## RÉVISION GÉNÉRALE DU PLAN LOCAL D'URBANISME (PLU)

### DOSSIER D'ENQUÊTE PUBLIQUE

**Courrier-réponse à l'avis de la MRAE**

**Juin 2025**

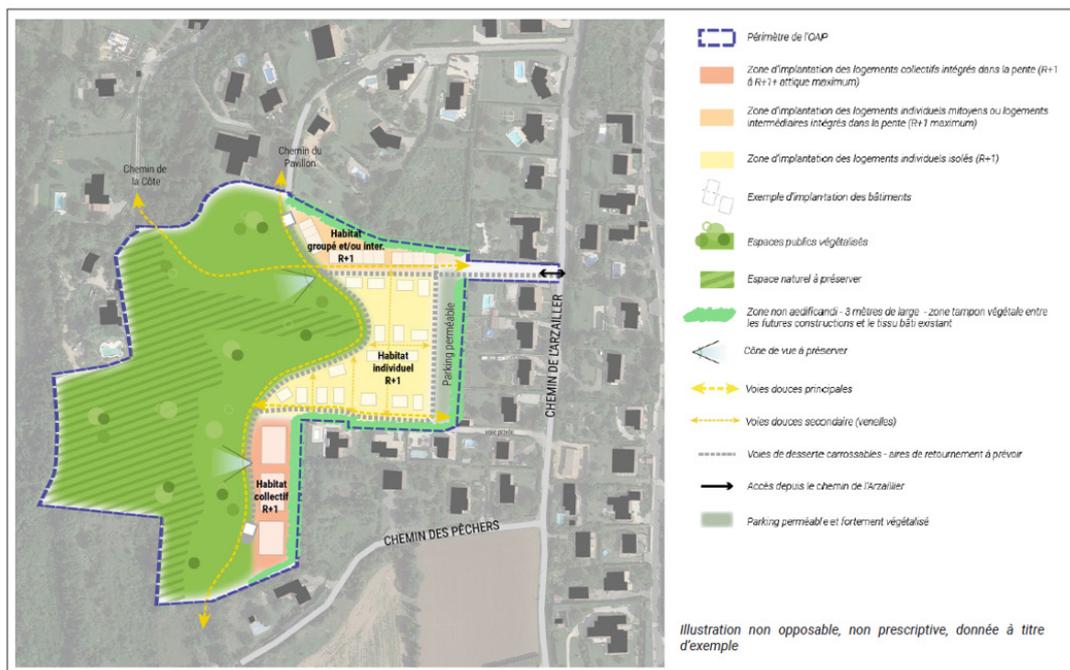
S'agissant du vaste secteur de l'Arzailler de 2,3 ha dédié au projet de développement résidentiel en zone 1Aub et N, le dossier précise que plusieurs espèces d'oiseaux protégés ont été observés sur le site (Faucon crécerelle, Milan noir, Pinson des arbres ou encore Serin cini) ainsi qu'une dizaine d'espèces de papillons dont la Zygène des garrigues (espèce quasi menacée au niveau régional). (...) Les mesures ERC proposées sont les suivantes : préserver le boisement, préserver les haies, préserver la pelouse calcaire vivace, effectuer des prospections complémentaires afin de vérifier la présence de la Scabieuse blanchâtre. Afin de ne pas impacter le cycle de vie de la Zygène des garrigues, les travaux devraient avoir lieu à l'automne ou en hiver. Mise à part l'identification du boisement au sens de l'article L.151-23, aucune mesure n'est déclinée dans les différentes pièces du PLU. (...)

Le projet de PLU ne peut pas renvoyer à la réalisation d'étude ultérieure et doit être conclusive, dès ce stade, sur la présence ou non d'espèce protégée sur le site, en l'occurrence de la Scabieuse blanchâtre. Si la présence de cette espèce est avérée et que la mise en oeuvre du PLU est susceptible d'incidence, il est attendu que le projet de PLU présente l'ensemble des conditions cumulatives requises pour obtenir une autorisation dérogatoire de destruction d'espèce protégée, notamment une « raison impérative d'intérêt public majeur ».

Le secteur de l'Arzailler a fait l'objet d'un passage écologue, à l'instar des autres secteurs de projets.

Quelques espèces d'oiseaux ont pu être observées sur site et le rapport écologue précise que le secteur présente les différents habitats dont ils ont besoin : les haies pour se reposer et faire leurs nids, les prairies pour chasser. Les boisements existants ont fait l'objet d'une préservation via un classement en zone naturelle (N) – partie Ouest du secteur ainsi que d'une protection au titre de l'article L151-23 du code de l'urbanisme (espaces verts protégés).

Ce secteur fait par ailleurs l'objet d'une OAP précisant que « L'urbanisation du site devra être pensée comme un « parc habité ». Il s'agira de conserver un vaste espace public naturel sur la partie Sud (zone naturelle au PLU). Ce dernier aura pour but d'offrir du lien entre les quartiers, de constituer un espace de loisirs et permettra de préserver la végétation de pieds de coteaux et la biodiversité du site. »

Afin d'étoffer les mesures ERC, l'OAP pourra être complétée afin d'indiquer que la partie parc devra veiller, en cas de nouvelles plantations, à favoriser le développement des plantes hôtes.

Concernant la présence de la Scabieuse blanchâtre : Un pied a été observé, mais son mauvais état ne permet pas de conclure à l'espèce. La présence de l'espèce n'étant pas avérée, le PLU n'a pas à présenter l'ensemble des conditions cumulatives requises pour obtenir une dérogation de destruction d'espèce protégée.

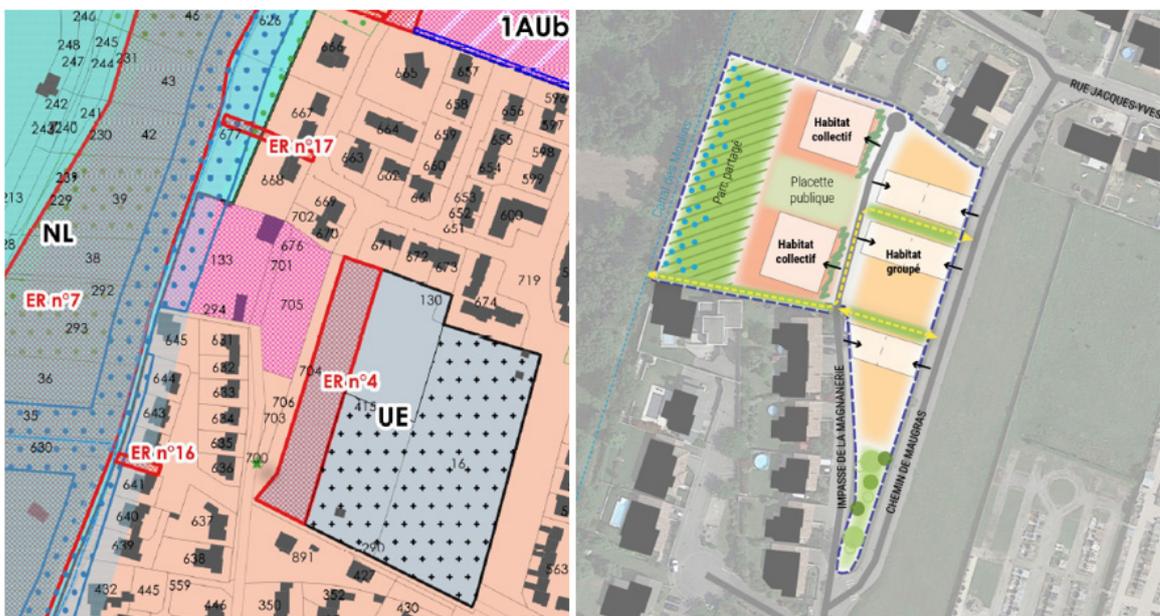
*En ce qui concerne le secteur faisant l'objet du projet de développement résidentiel en zone UB sur une superficie de 0,3 ha, le dossier précise que la visite de terrain un peu tardive dans la saison ne permet pas d'avoir une image représentative de la flore présente. Par ailleurs, ce site est également en partie situé sur une zone humide identifiée à l'échelle départementale.*

*Il est précisé que ce secteur est très favorable à la faune et la flore. Bien que plusieurs mesures d'évitement et de réduction soient proposées (préservation du boisement, interdiction de toute occupation du sol et aménagement susceptible de compromettre la zone humide, protection de la zone au sein du L. 151-23 et préservation des arbres identifiés et du muret en pierre), le choix de maintenir ce secteur dans le projet de PLU interroge compte tenu du manque d'information sur les enjeux en présence.*

Le secteur UB évoqué est situé impasse de la Magnanerie, secteur de densification situé au sein de l'enveloppe bâtie. Ce dernier correspond à un jardin enfriché. Les secteurs à enjeux ont fait l'objet d'une protection et notamment la zone humide. Ce secteur fait l'objet d'une OAP sectorielle qui précise les enjeux de préservations de la partie Ouest.

Les outils mis en place permettent de concilier densification de l'enveloppe bâtie et réponse aux objectifs de diversification des formes bâties et de mixité sociale et préservation de la biodiversité et des enjeux environnementaux.

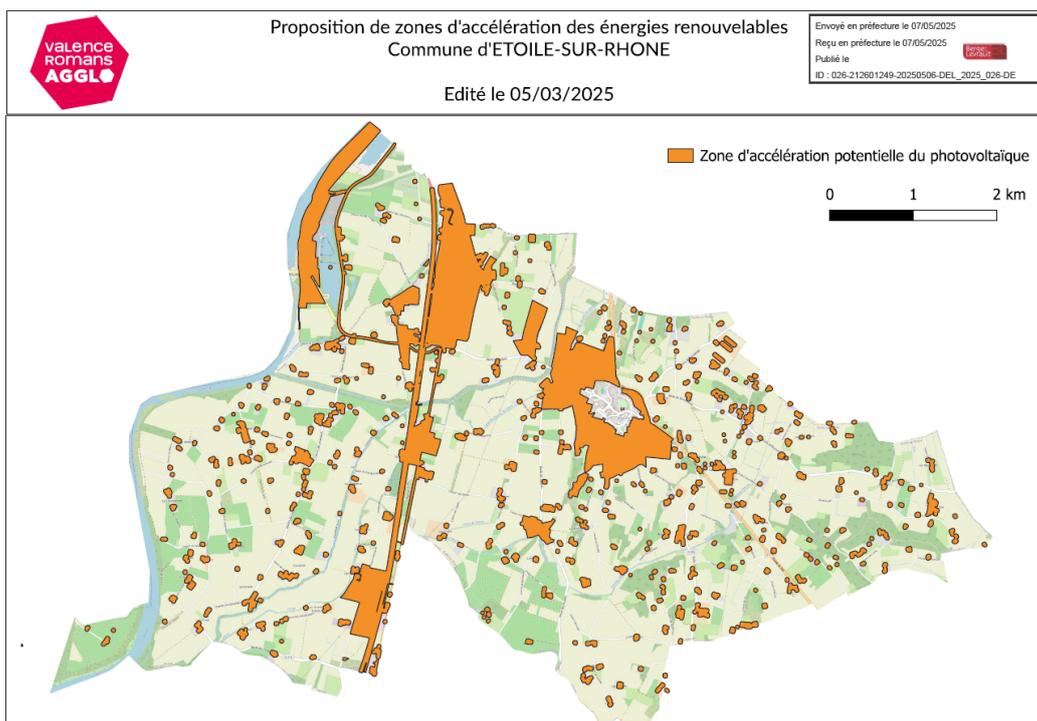
*Pour autant, la commune d'Etoile-sur-Rhône n'a pas, à ce jour, défini de secteurs susceptibles d'accueillir des projets d'énergies renouvelables*

Par délibération en date du 6 mai 2025 le conseil municipal d'Etoile-sur-Rhône a tiré le bilan et arrêté des zones d'accélération pour la production d'énergies renouvelables. En effet, la loi du 10 mars 2023 relative à l'accélération de la production d'énergies renouvelables entrée en vigueur au 1er juillet 2023 oriente les choix stratégiques nationaux en matière de production et de consommation d'énergie vers la neutralité carbone en 2050. Pour atteindre cet objectif, il est demandé aux communes de définir des Zones d'Accélération pour la production d'Énergie Renouvelable (ZAE nR). Elles doivent préalablement soumettre le projet à la concertation de la population. La concertation, pour la commune d'Etoile-sur-Rhône, s'est déroulée du 10 au 24 mars 2025.

Les secteurs potentiels de développement ont porté uniquement sur l'énergie solaire en toiture. Le développement des autres énergies n'apparaît pas pertinent à l'échelle des zones sur la commune :

- éolien : aucun potentiel identifié
- hydraulique : non prioritaire
- méthanisation : aucun nouveau projet identifié sur la commune, ni envisagé par les instances supra-communales.

Les zones d'accélération potentielle du photovoltaïque sont les suivantes :

Le rapport de présentation du PLU sera complété pour intégrer ces éléments.
